Autorité environnementale

Avis délibéré de l’Autorité environnementale sur la création d’une unité de valorisation énergétique des boues sur la station de traitement des eaux usées Maera à Lattes (34)

n°Ae : 2023-107

Avis délibéré n° 2023-107 adopté lors de la séance du 21 décembre 2023

Figure 2 - Schéma de la valorisation énergétique des boues
- source : dossier

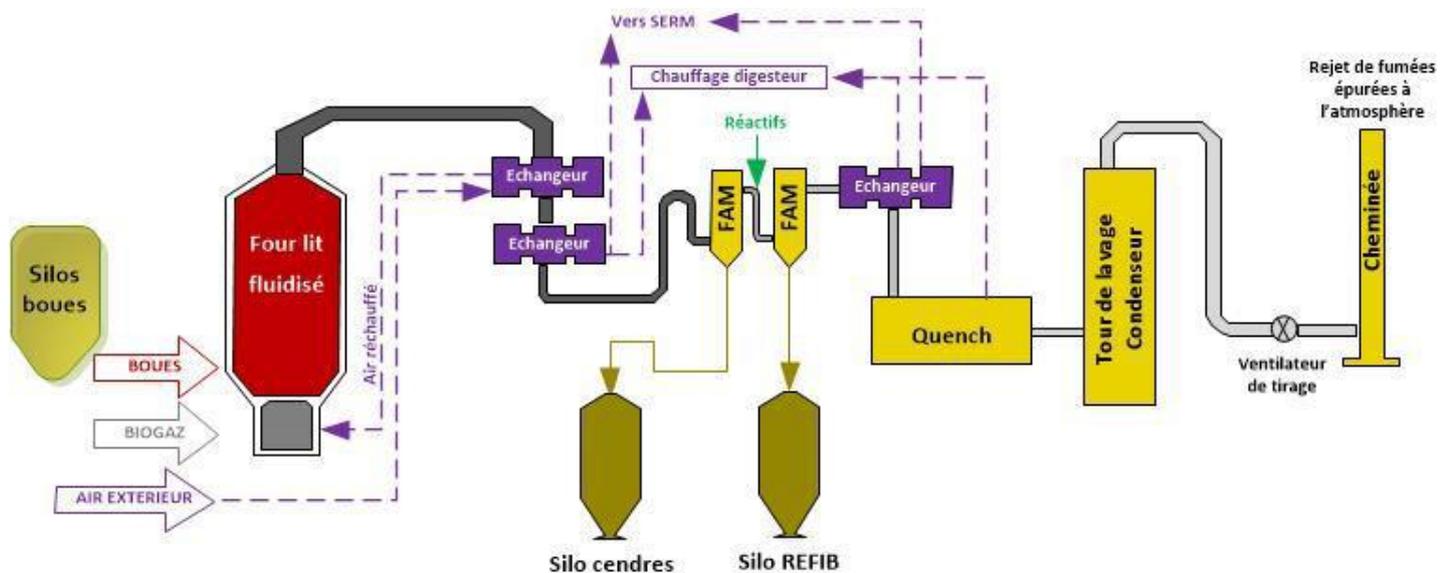
L'énergie thermique produite, outre son utilisation pour chauffer l'air de fluidisation du four, sera valorisée à des fins de chauffage urbain (raccordement au réseau chaud/froid de la métropole, géré par la Société d'Équipement de la Région de Montpellier (SERM), au niveau de la centrale de trigénération au bois de Port Marianne (située à 2,5 km du site), et de chauffage de la digestion des boues sur le site Maera, permettant ainsi de réduire la consommation en énergie électrique. Il a été indiqué aux rapporteurs, lors de leur visite sur site, que la maîtrise d'ouvrage des travaux nécessaires au raccordement de l'UVEB avec le réseau de chaleur serait assurée soit par la métropole, soit par un concessionnaire mandaté par elle. Ces travaux ne sont pas présentés dans le dossier alors qu'ils ne peuvent être dissociés du projet dans son ensemble.

L'Ae recommande de compléter le dossier par des informations sur les travaux de raccordement de l'UVEB avec le réseau de chaleur de la métropole.
